Verlängerung der Regiobahn-Infrastruktur von Mettmann Stadtwald nach Wuppertal-Vohwinkel

Planfeststellung  
Lageplan 2  
km 16,1+00 - km 16,8+46 der Strecke 2423

Anlage 3.1.2 zur Planänderung Nr. 9

Ausgabe vom: 03.04.2018  
Blatt Nr.: 1000\_2  
Plan Nr.: LPL-710-02-c-1

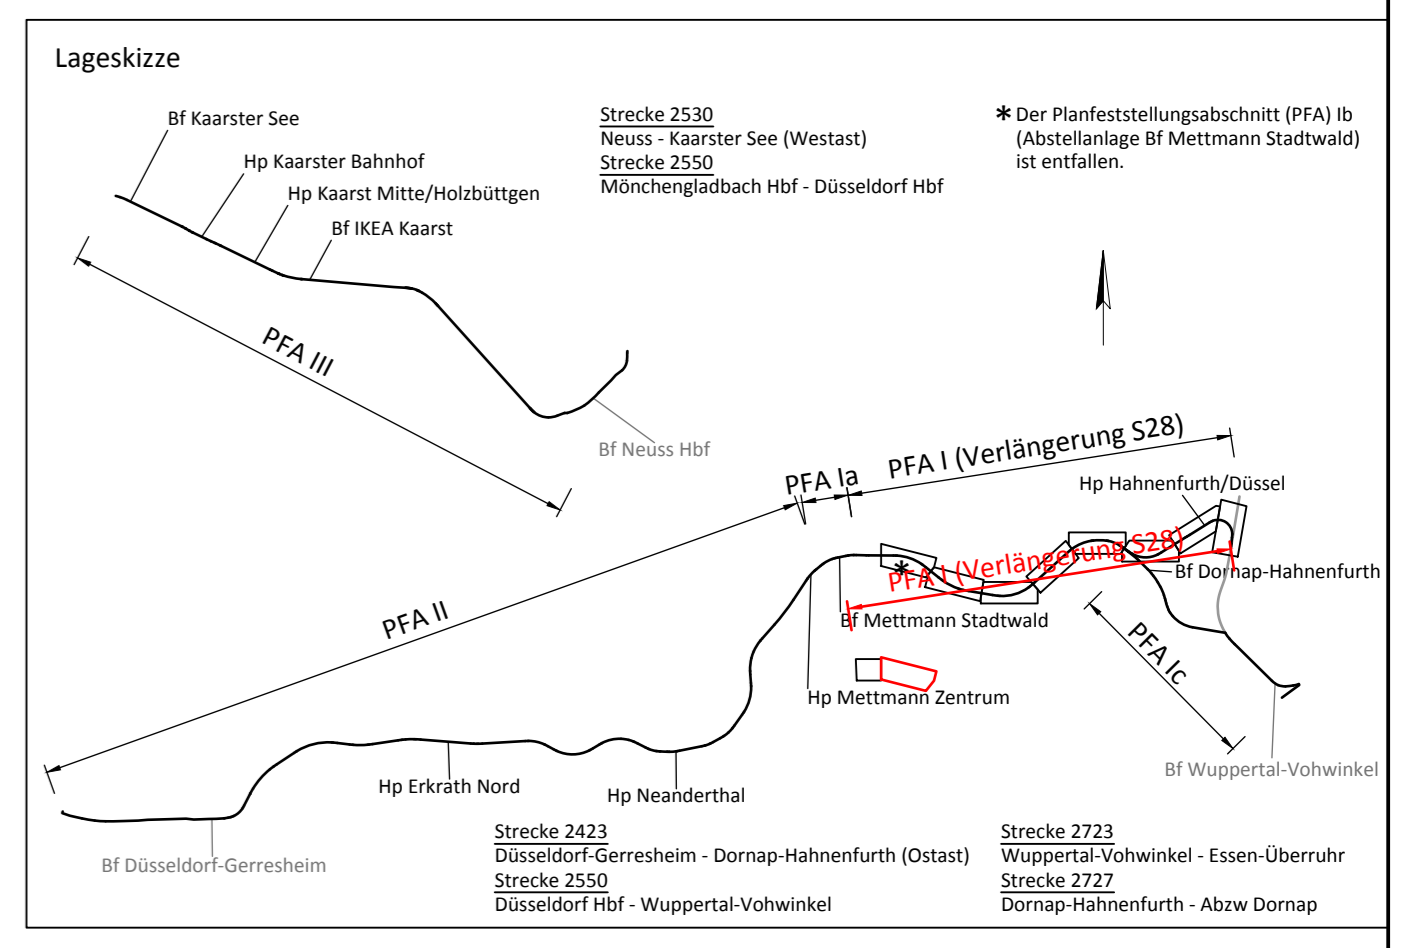
1	Entfall Grunderwerb für Oberleitungsmaste	Welschof	28.11.2018
Index	Änderung	Datum	Name
